# Projet éolien de Soudron

**Mémoire en réponse à la demande de compléments**

**Dossier de Demande d'Autorisation Environnementale  
Communes de Soudron et Cheniers**

**Objet : Réponse à votre courrier du 27 janvier 2022 concernant le relevé des insuffisances sur le dossier de demande d'autorisation environnementale de la société « Parc Eolien de Soudron » déposé en date du 30 octobre 2020 à la D.D.T. de la Marne.**

Figure 1 - Contacts des chiroptères en fonction des variables vent et température

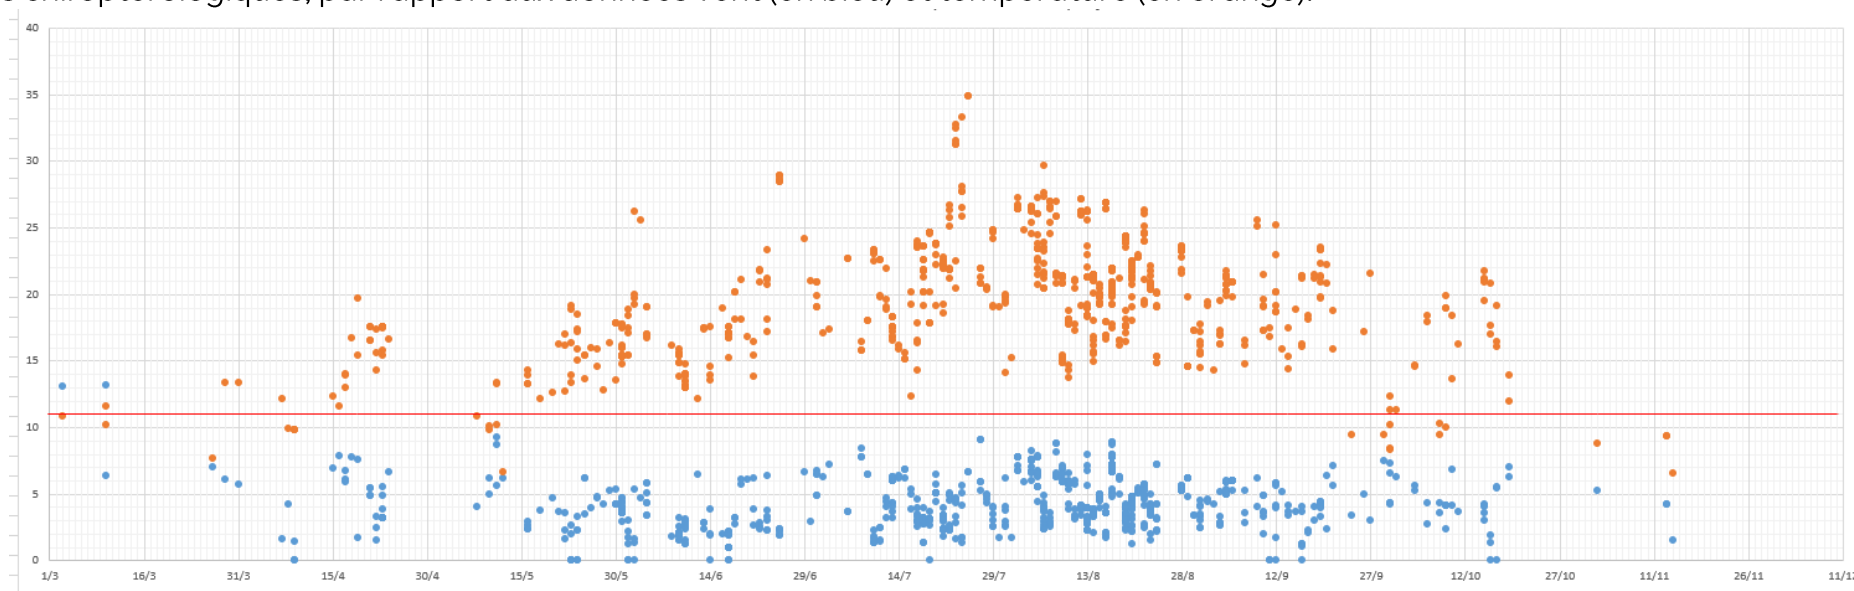
La mesure MR10 est le bridage des éoliennes en fonction des conditions météorologiques favorables aux chiroptères. Le seuil de vitesse de vent applicable varie au cours de la période de bridage entre 5 et 7 m/s. L'étude n'analyse la corrélation entre activité et vitesse de vent que de manière globale, sur toute une année, et ne permet pas de justifier ce seuil variable. **Il conviendrait de détailler l'analyse effectuée et les données utilisées justifiant le seuil de vitesse de vent variable ou, à défaut, relever le seuil de bridage à 7m/s pour toutes les éoliennes.**

Les bridages pour les périodes 1 et 3 sont donc paramétrés avec des vents à 5m/s, alors que la période 2 l'est pour des vents de 7m/s. Cette différence s'explique par rapport à la structuration des données chiroptérologiques vis-à-vis de la variable vent. Ci-après, la structuration des données chiroptérologiques, par rapport aux données vent (en bleu) et température (en orange).

Sur la figure ci-avant, chaque point bleu représente un contact avec la température à laquelle il a été détecté. Cette température est visible sur l'axe des ordonnées. A noter que chaque point bleu a son corolaire qui correspond cette fois à la température (point orange) à laquelle le même contact a été enregistré (la valeur est également lisible sur l'axe des ordonnées). Nous ne détaillerons cependant par le paramètre température, car ce n'est l'objet de la présente discussion, cependant, sa mention nous paraissait utile au vu de sa représentation sur le graphique. L'ensemble des points bleus (ou des points orange) correspond donc à l'ensemble des contacts, soit 891 au total. Analysons plus en détail la variable « vent » permettant d'expliquer les différences quant aux bridages proposés. Pour plus de compréhension, le schéma a été découpé selon les trois périodes que nous proposons :
